INFORMACJA NR 1/48/ZP6/POIIS/DEOŚ/2018

PYTANIA I ODPOWIEDZI DO SIWZ

Dotyczy postępowania pn.: „PRZEBUDOWA I MODERNIZACJA OCZYSZCZALNI ŚCIEKÓW W MIEJSCOWOŚCI ŚWIĘTY WOJCIECH WEDŁUG WARUNKÓW KONTRAKTOWYCH ŻÓŁTY FIDIC - W FORMULE ZAPROJEKTUJ-WYBUDUJ”

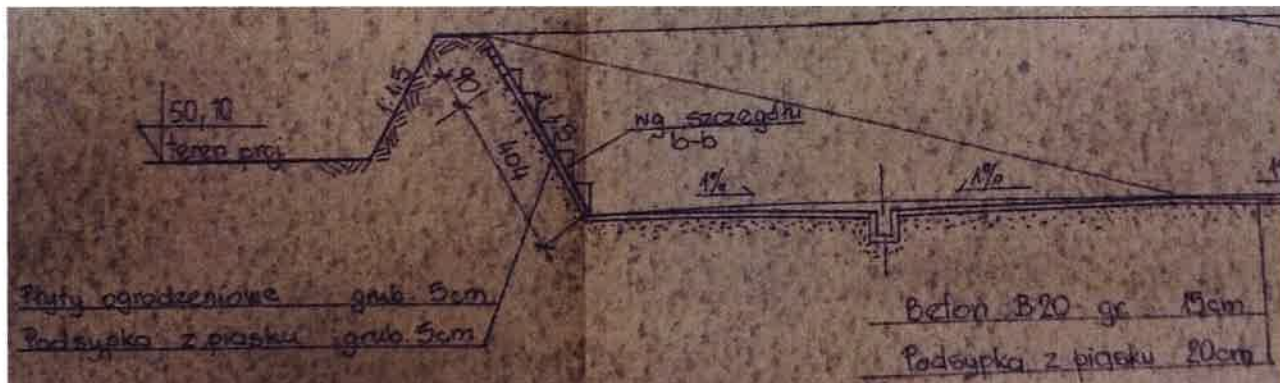
W odpowiedzi na powyższe pytanie zapis w PFU pkt. 14, na stronie 18, w wyniku autopoprawki uzupełnia się w taki sposób, że po akapicie pierwszym dodaje się akapit drugi o następującej treści:

„Wybudowane i używane dwie laguny osadowe, wg projektu, mają następującą budowę, zależną od położenia na lagunie:

- 1. Skarpy na obrzeżach. Na nasypy na skarpy zastosowano grunty mineralne średnio i grubo ziarniste. Nachylenie 1:1,5. Skarpy wewnętrzne i zewnętrzne są obłożone płytami ogrodzeniowymi o grubości 5 cm, ułożone na podsypce z piasku grubości 5 cm. Na skarpach powyżej płyt warstwa gleby o grubości 10 cm*
- 2. Ścianka działowa. Dwie komory lagun osadowych są oddzielone ścianką działową (murem oporowym) wykonanym z betonu B20 zbrojony stalą. Grubość ściany i płyty dennej muru oporowego 30 cm. Pod płytą murku podkład z betonu B7,5 o grubości 10 cm.*
- 3. Dno lagun. To płyta betonowa z betonu B20 na podsypce z piasku o grubości 20 cm*
- 4. Koryta drenażowe. Każda z lagun ma po dwa koryta drenażowe wykonane z betonu B20 o grubości 15 cm. Koryto o głębokości ok. 0,70 m i szerokości wewnątrz ok. 0,60 m. Wewnątrz ułożono drenaż z rur DN 150 obsypany pospółką (obecnie żwir gruby)*
